Wijzigingen ontgravingen project Grazige deel Oostvaardersplassen i.r.t. de ontgrondingsvergunning

Februari 2024

1c) Wijziging: aanleg kade Broeklanden t.b.v. waterpeilverhoging

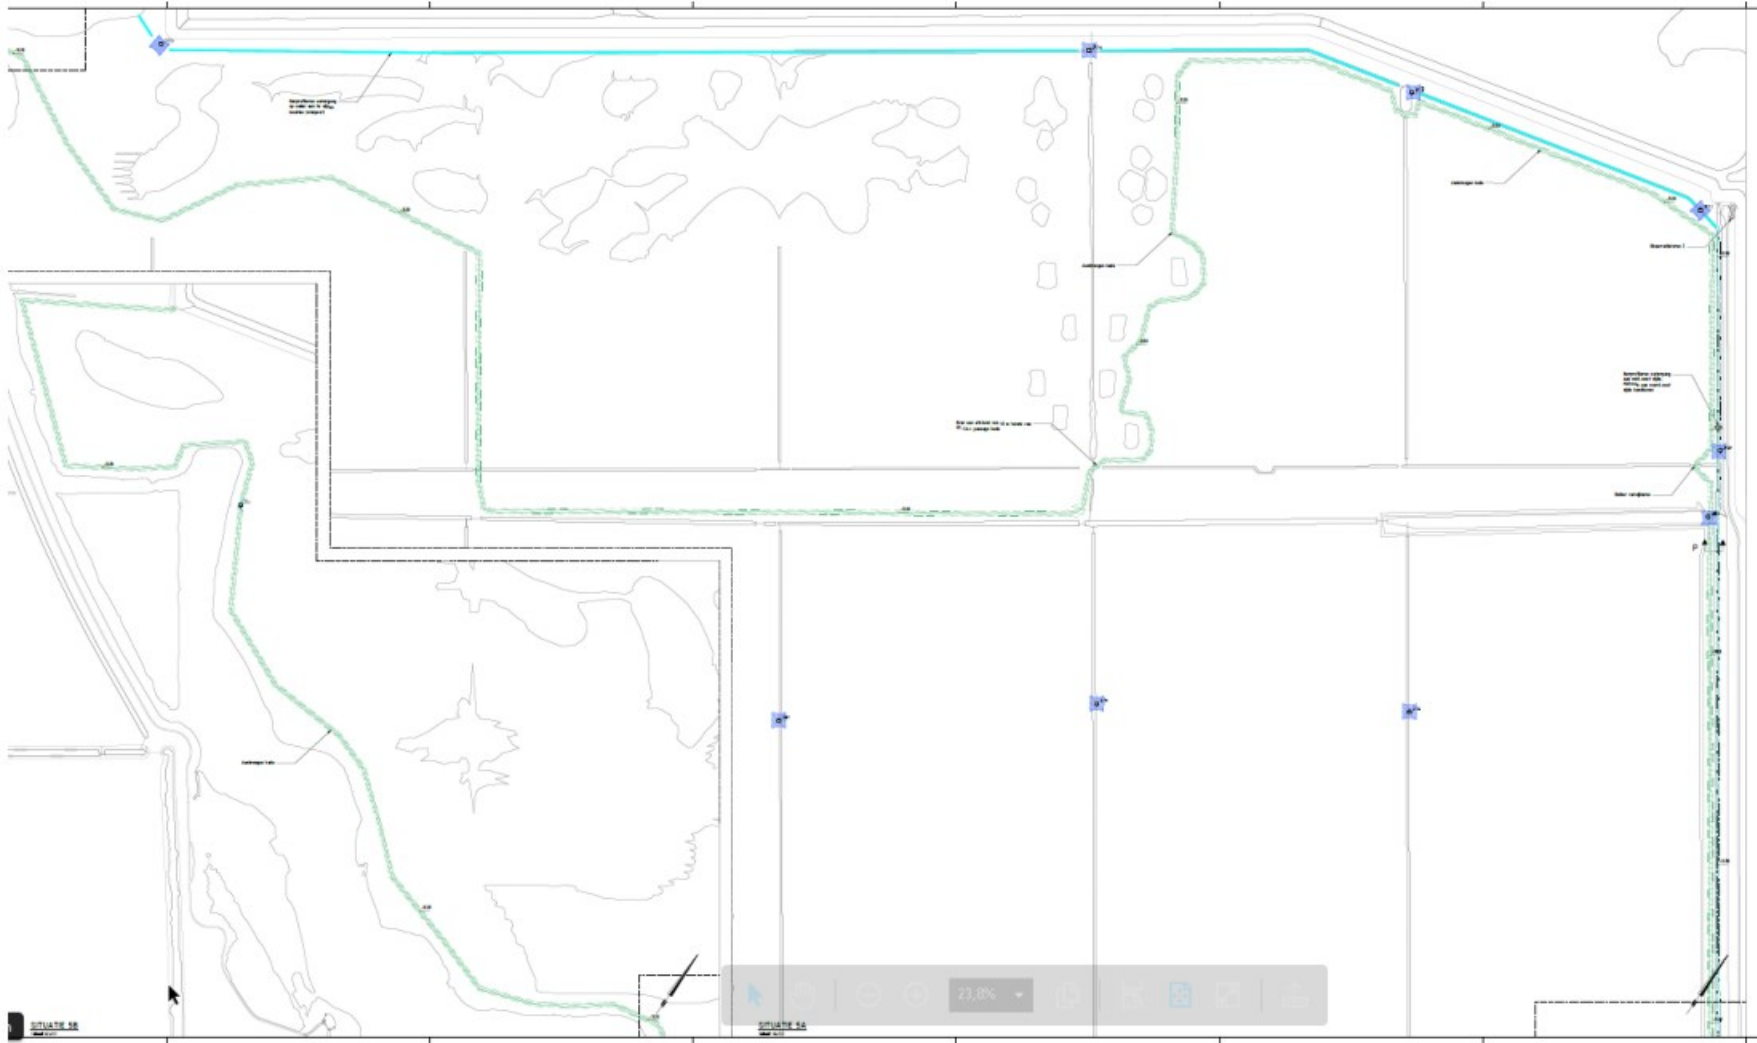
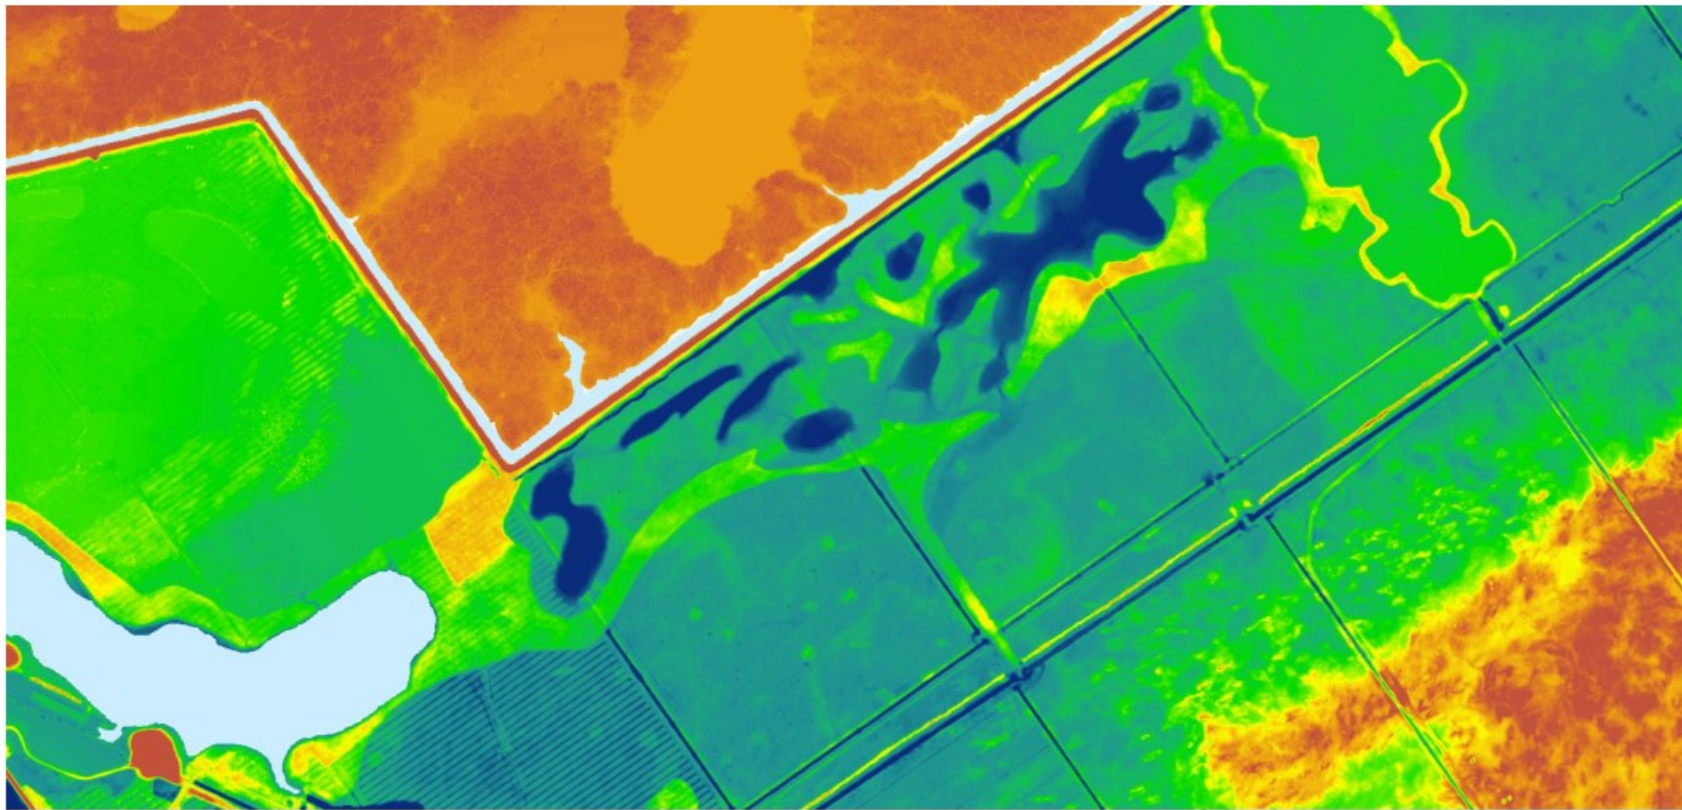
Bij de aanvraag van de ontgrondingsvergunning is voor dit deelgebied op tekening (zie afb. 1b) aangegeven dat er een watergang/slenk gegraven moest worden. In het Ontwerp Natura2000 beheerplan (<https://www.flevoland.nl/actueel/ter-inzage-ontwerp-natura-2000-beheerplan-oostvaar>) dat recent ter inzage is gelegd, is opgenomen dat het waterpeil in de Broeklanden geoptimaliseerd moet worden voor de ontwikkeling van natte graslanden t.b.v. moerasvogels. Om deze gewenste peilverhoging naar -4.20/-4.50 m NAP (zie afb. 1a) te kunnen realiseren is ten dele ophoging van een bestaande kade / terreinhoogte rondom dit peilgebied noodzakelijk. Deze ophoging komt dan in plaats van de watergang/slenk. De ophoging wordt gemaakt door ter plaatse de bestaande terreinhoogte (zie hoogtekaart 1d) te vergraven/herprofiëren zodat een voldoende hoge kade ontstaat om het hogere waterpeil te realiseren. In afb. 1c is de nieuwe kade weergegeven

1d) bij de kade aanleg wordt de bestaande terreinhoogte/kade gevolgd. Door deze te vergraven/herprofiëren wordt de hoogte bereikt die nodig is om de nieuwe waterpeilen te realiseren.

2b) Poelen Spoorzone met uitbreiding met poel 6 en 7

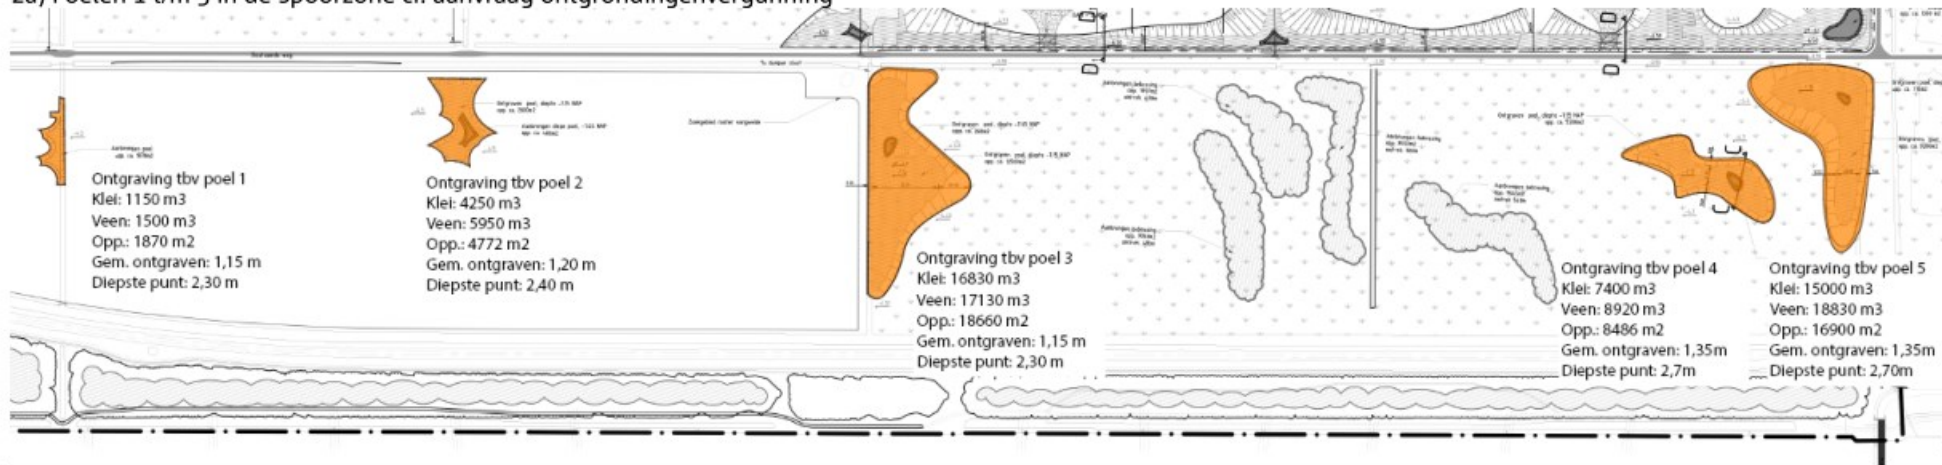
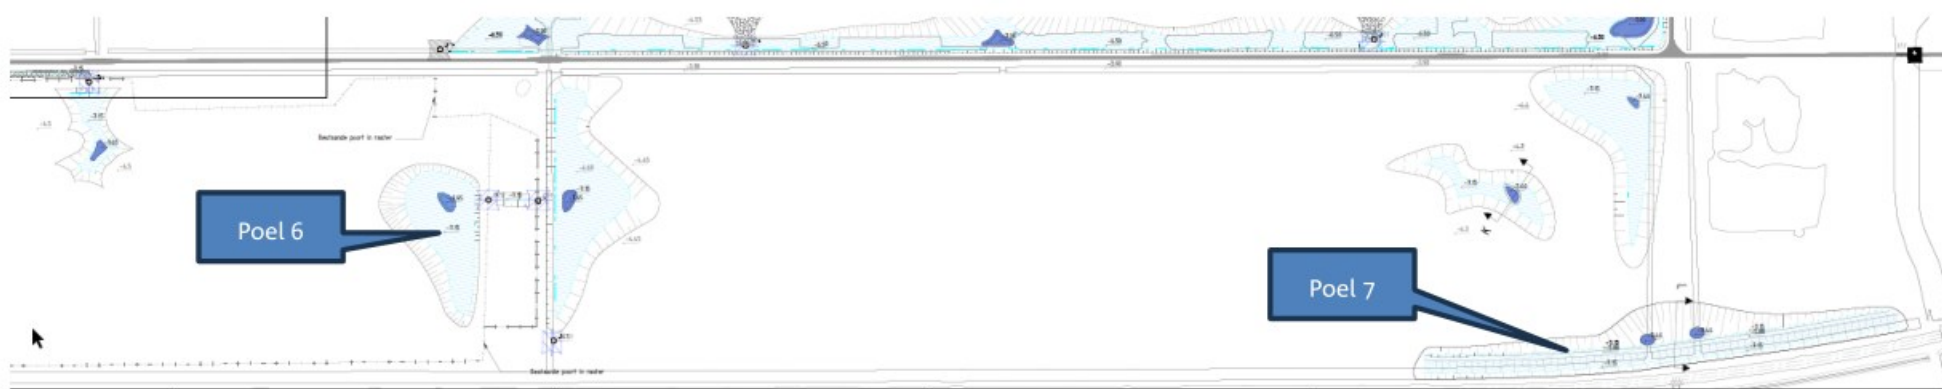
Bij de vergunningsaanvraag is hier een 5-tal poelen op tekening aangegeven (afb. 2a). Later zijn nog de poelen 6 en 7 in de bestekstekeningen (afb. 2b) toegevoegd, maar dus nog niet in de vergunning meegenomen. Aankomende zomer zullen we nog definitief bepalen of alle 7 poelen of slechts enkele hiervan zullen worden ontgraven. (dit hangt onder meer af van de afzetmogelijkheid van de vrijkomende grond). De poelen 6 en 7 hebben daarbij wel een hoge prioriteit, maar staan nu juist niet op de tekening van de aanvraag van de ontgrondingsvergunning. Onze vraag is dan ook wat er nodig is om deze poelen 6 en 7 eventueel toch te kunnen ontgraven. Kan dat binnen de bestaande vergunning, welke gegevens zijn in dat geval aanvullend nodig?
